Date: **Avril 1995**  
 Section: **06**  
 Sujet: **Essuie-glaces des pare-brise supérieurs**  
 Application:

Modèle	VIN
Autocar H3-41, autocar H3-45 et carrosseries d'autocar H3-45 VIP convertie	Tous jusqu'à 2P9H33416S1001147 inclusivement

FIGURE 1

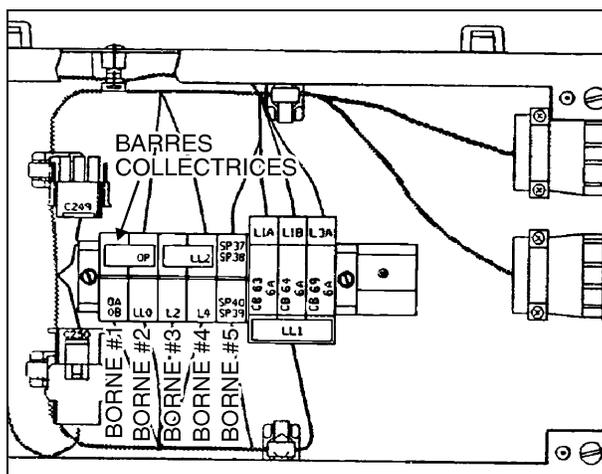
1. Dans le compartiment de service avant, ouvrir la boîte de jonction des alarmes.
2. Enlever les barres collectrices entre les bornes #1 et #2 (Fig.1).

FIGURE 2

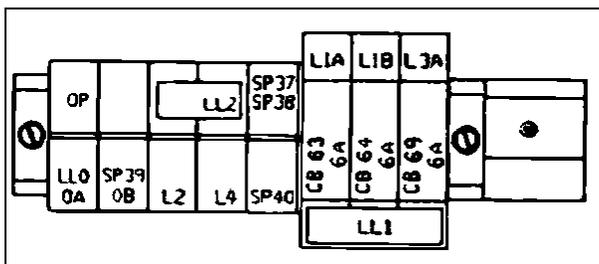
3. Brancher les fils LLO et OA avec le fil OP sur la borne #1 (Fig. 2). Retirer le fil SP39 de la borne #5 et le brancher sur la borne #2 avec le fil OB.

FIGURE 3

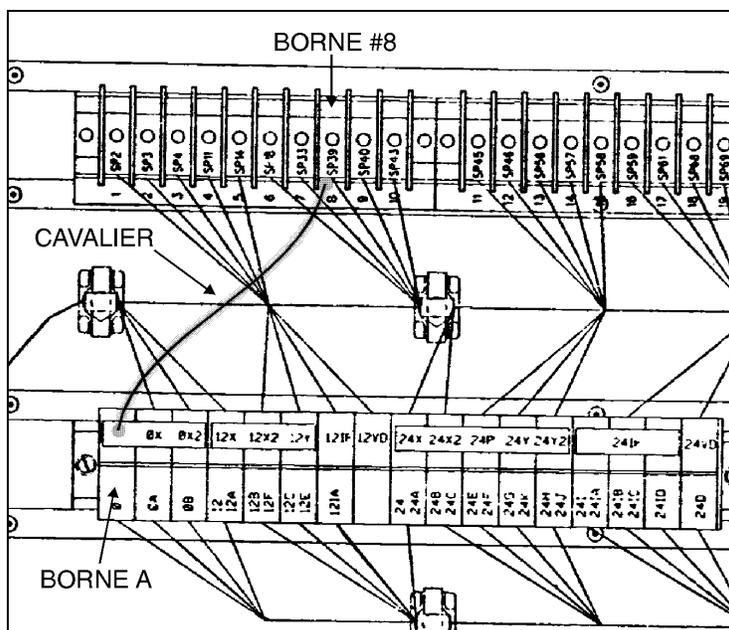
4. Dans le compartiment électrique avant, ouvrir la boîte de jonction avant.
5. Mettre un cavalier (inclus avec le bulletin) entre la borne #8 et la borne A (Fig. 3).
